**Avis de la mission régionale d'autorité environnementale  
sur le projet d'aménagement du cours d'eau du Bernazau sur les  
communes de Sassis et Sazos (Hautes-Pyrénées)**

N°Saisine : 2021-9606

N°MRAe 2021APO76

Avis émis le 08 septembre 2021

Figure 1 : Positionnement géographique du projet et de l'aire d'étude issue de l'étude d'impact

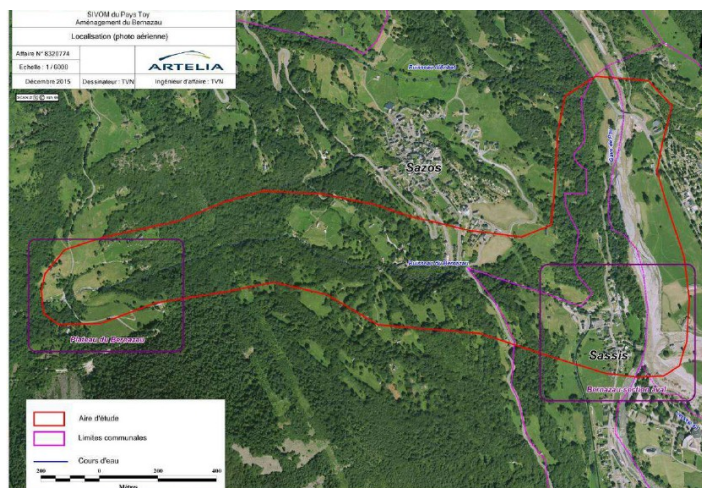
Une aire d'étude est proposée dans la partie 2.4 (page 55 de l'étude d'impact). Cette aire d'étude correspond aux emprises des travaux prévus et de la zone d'évacuation des sédiments. La MRAe considère que l'aire d'étude proposée ne permet pas de rendre compte des incidences sur l'hydrologie des cours d'eau et sur les risques d'inondation qui doivent s'inscrire dans une logique de bassin versant, en lien avec le périmètre du PAPI.

Figure 2 : Programme de travaux sur le Bernazau Amont (issu de l'étude d'impact)

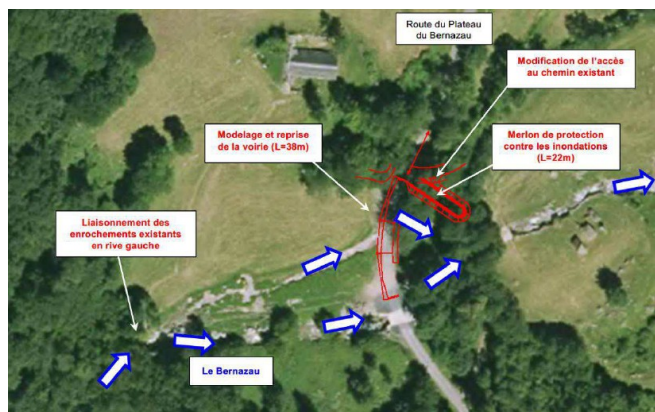
Selon les données de l'état initial du dossier, les zones humides sont considérées comme absentes du projet en dehors du Gave de Gavarnie. Pourtant, l'atlas départemental identifie deux zones humides sur la zone du plateau amont du Bernazau de part et d'autre de la route de Bernazaou. La MRAe considère que des études complémentaires sont à mener.

Figure 3 : Programme de travaux sur le Bernazau Aval (issu de l'étude d'impact)

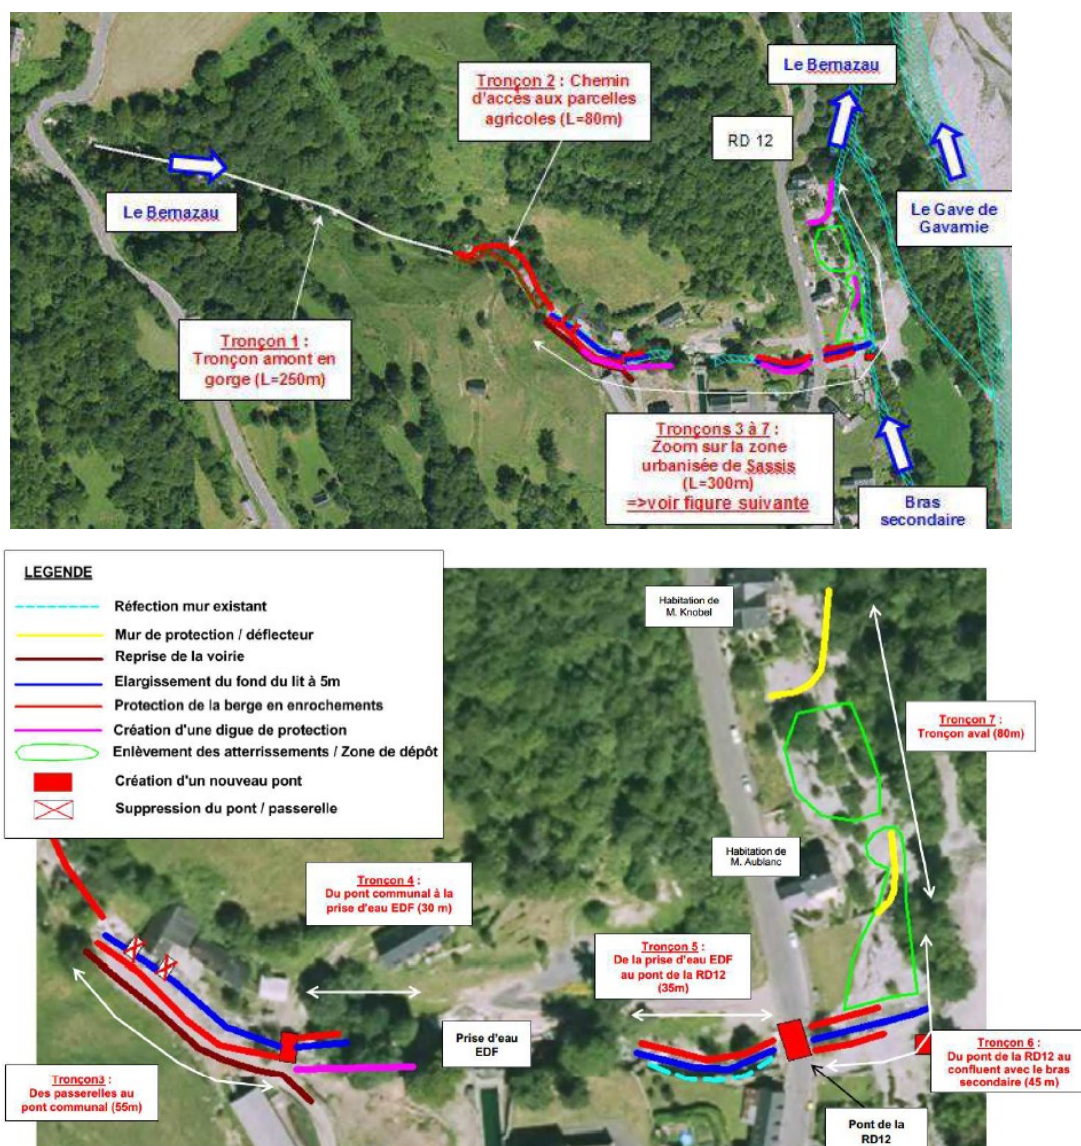
Les travaux proposés comprennent notamment soit l'élargissement du lit du cours d'eau et l'installation d'un pavage en fond de lit, soit son approfondissement, les deux cas pouvant être accompagnés d'un endiguement latéral. Ces éléments, dont les raisons techniques de choix ne sont pas exposées, sont susceptibles de modifier les écoulements et l'hydrologie du Bernazau mais également avoir des incidences en aval sur le gave de Gavarnie. L'incidence du projet sur l'hydrologie et l'hydromorphologie des cours d'eau aujourd'hui absente du dossier est à évaluer. La MRAe rappelle que cette analyse doit être menée à l'échelle du bassin versant, tel que prévu dans l'action 6.5 du PAPI Gave de Pau Bigourdan et plus spécifiquement dans le cadre du Schéma directeur hydromorphologique du Gave de Gavarnie
